Maßnahmenblatt Kernwegenetz in der ILE Iller Roth Biber

OBR 165 - Neubau der Brücke

Gemeinde Oberroth

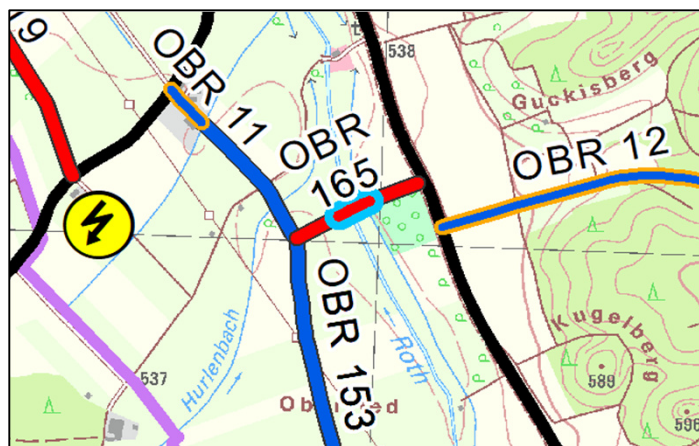
"Auf das Vorkommen der geschützten Muschelart Unio crassus im Gewässer wird hingewiesen. Die Lebensraumsprüche der Muschel sind zu beachten und dürfen sich aufgrund der Maßnahme nicht verschlechtern. Die vorhandenen Gehölze sind zu erhalten und vor Beeinträchtigungen zu schützen."

"Biotop, sont. wertgebende Strukturen - Gewässerbegleitvegetation

Artenschutzkartierung - Bachmuschel in Roth

sontiges - Berücksichtigung Bachmuschel bei Brückenbaumaßnahmen"

"Biotop, sont. wertgebende Strukturen - Gewässerbegleitgehölze

Artenschutzkartierung - Bachmuschelvorkommen in Roth

sontiges - Berücksichtigung Bachmuschel bei Brückenbaumaßnahmen"
